**AUTORITA' di BACINO del RENO**

**Piano Stralcio  
per l'Assetto Idrogeologico**

MODIFICA FASCE DI PERTINENZA FLUVIALE NEI COMUNI DI  
BAGNARA DI ROMAGNA E LUGO LOC. VOLTANA

**RELAZIONE**

**TAVOLA "BR.1"**  
**Modifica delle Fasce di Pertinenza Fluviale nel Comune di Bagnara di Romagna**  
**(Tavola "RI.28" del PSAI)**

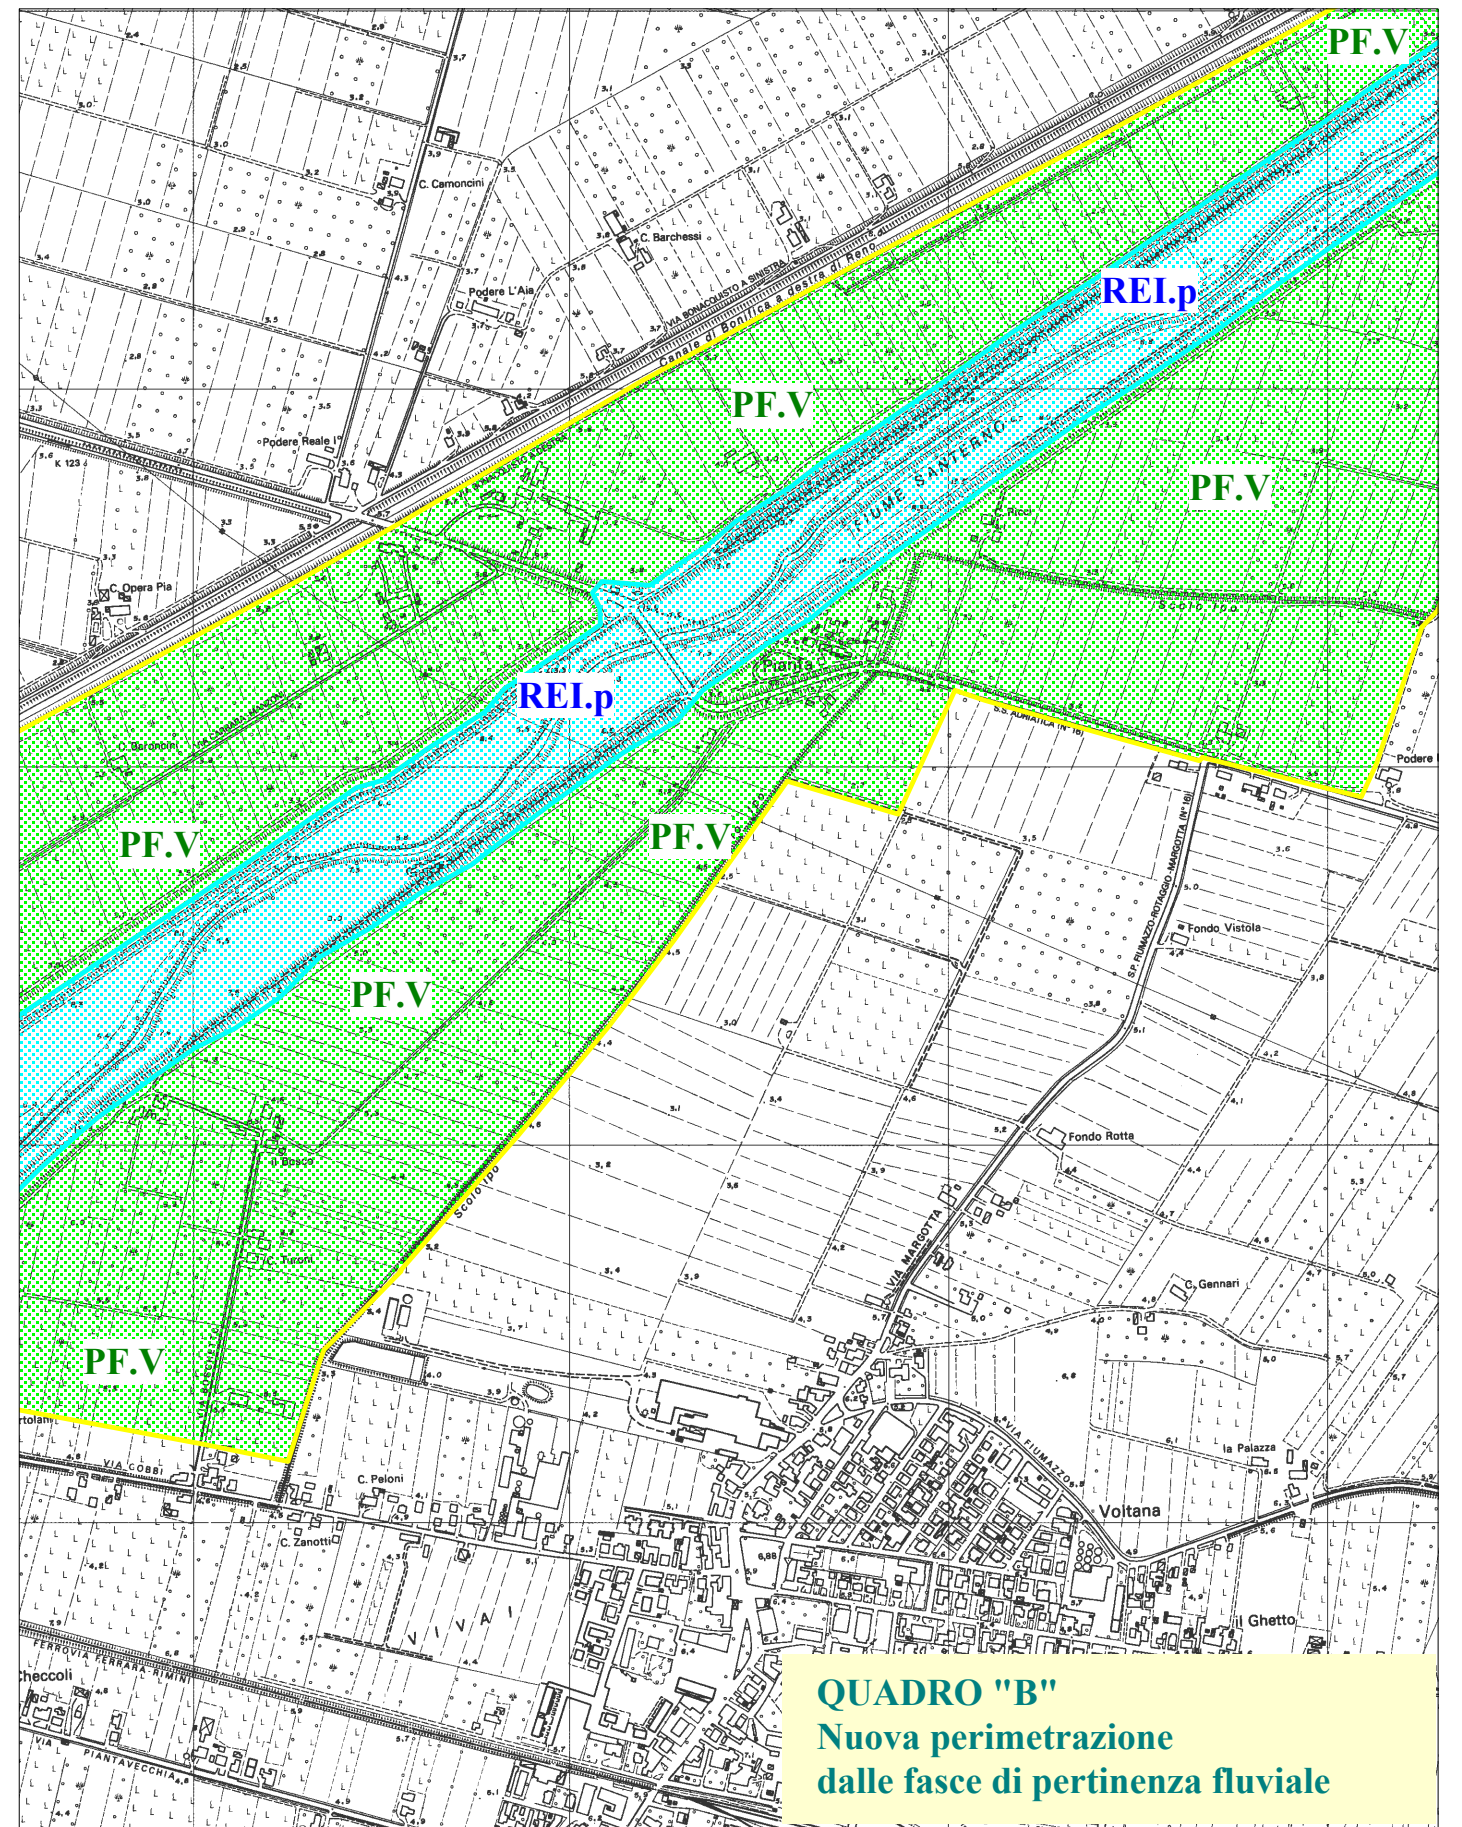
La modifica in oggetto riguarda le fasce di pertinenza fluviale, di cui all’art. 18 del PSAI, nei comuni di Lugo e di Bagnara di Romagna e sono rappresentate nelle tavole “LU.1” e “BR.1” allegate. Tali modifiche recepiscono la proposta avanzata dall’Associazione Intercomunale Bassa Romagna in sede di Conferenza di Pianificazione nell’ambito del procedimento di approvazione del PSC redatto in forma associata.

- a rendere maggiormente possibile e fattibile la rilocalizzazione di edifici presenti all’interno delle fasce di pertinenza fluviale; a tal proposito si evidenzia l’impegno, manifestato dai Comuni dell’Associazione in sede di Conferenza di Pianificazione, di prevedere nel PSC politiche tese alla rilocalizzazione di tutti gli edifici presenti all’interno delle fasce di pertinenza fluviale secondo una scala di priorità da concordare con l’Autorità di Bacino;
- a rendere congruente la perimetrazione delle fasce di pertinenza fluviale con il soddisfacimento delle nuove esigenze insediative dei Comuni emerse nel corso della predisposizione dei PSC anche a seguito della previsione di nuove infrastrutture;
- alla eliminazione delle incongruenze di quanto previsto dal PSAI con la realtà territoriale esistente causate da un non aggiornamento delle CTR in scala 1:5000.
